MEMORANDO
DICOMAR-128-2024

INFORME TÉCNICO DICOMAR 123-2024

Evaluación del EsIA Categoría II "CAMPAMENTO FIGALI - LADO ESTE"

Referencia de Memorando:	DEEIA-0766-0111-2024
Ubicación del proyecto:	Amador, corregimiento de Ancón, distrito de Panamá, provincia de Panamá
Promotor:	CONSORCIO PANAMÁ CUARTO PUENTE
Nº de Expediente	DEIA-II-F-080-2024
Técnico evaluador	Iris Vargas Miller
Fecha de elaboración	04 de diciembre de 2024

Figura No. 1- Mapa de ubicación del sitio del proyecto.

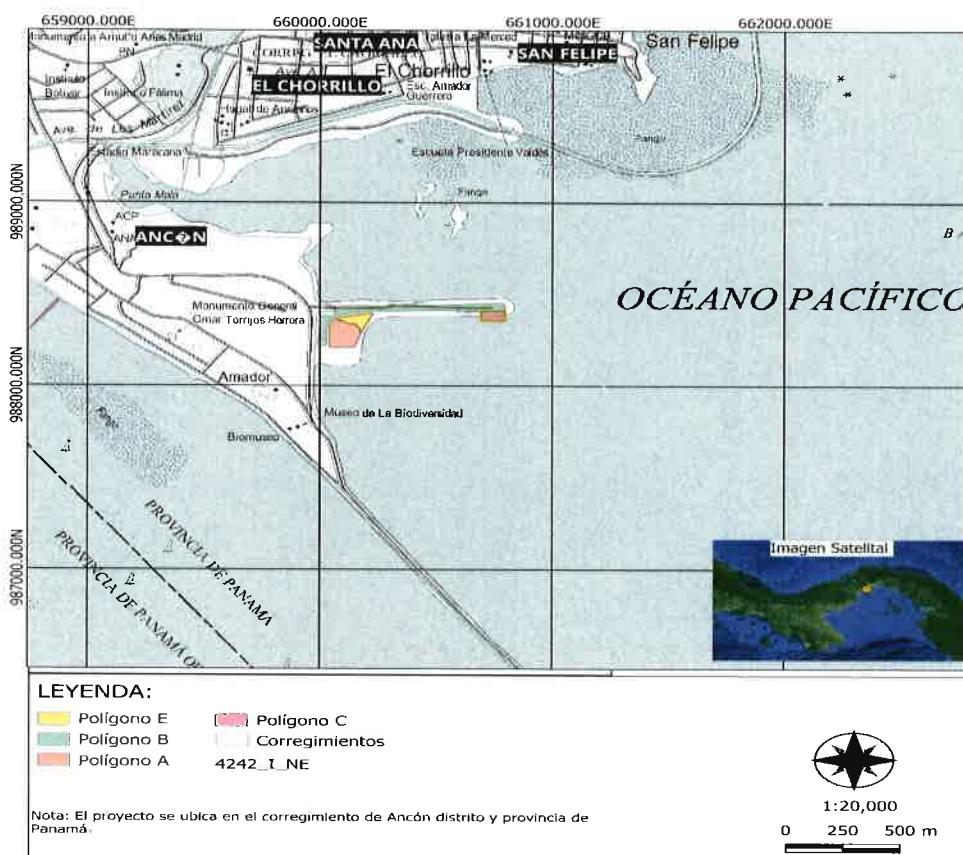
En cuanto al Uso de Suelo o Esquema de Ordenamiento Territorial del sitio del proyecto (págs. 70 y 404), no se indica con claridad que el polígono C corresponde a 5,337.35 m² de **Fondo de Mar**. Ni se indica el uso de este polígono en el desarrollo del proyecto.

En la página 131, se indica que existe una franja de mangle blanco paralelo al polígono B. Sin embargo, no se identifica claramente su ubicación, ni la cantidad, calidad y crecimiento del manglar.

- Se requiere definir ¿cuál será el uso del polígono C (Fondo de Mar) dentro del desarrollo del proyecto, y corregir en el apartado de Uso de Suelo o Esquema de Ordenamiento Territorial del proyecto. Presentar estudio de fauna y flora acuática del sitio, además del análisis de sedimento de fondo de mar (aportando las imágenes georeferenciadas de los lugares que se realizaron las inmersiones) para respaldar este inventario.

- Corregir el inventario de flora mediante un mapa incluyendo coordenadas UTM WGS-84 señalando su ubicación e indicando si se verá afectado o no por parte del proyecto del parche de manglar.
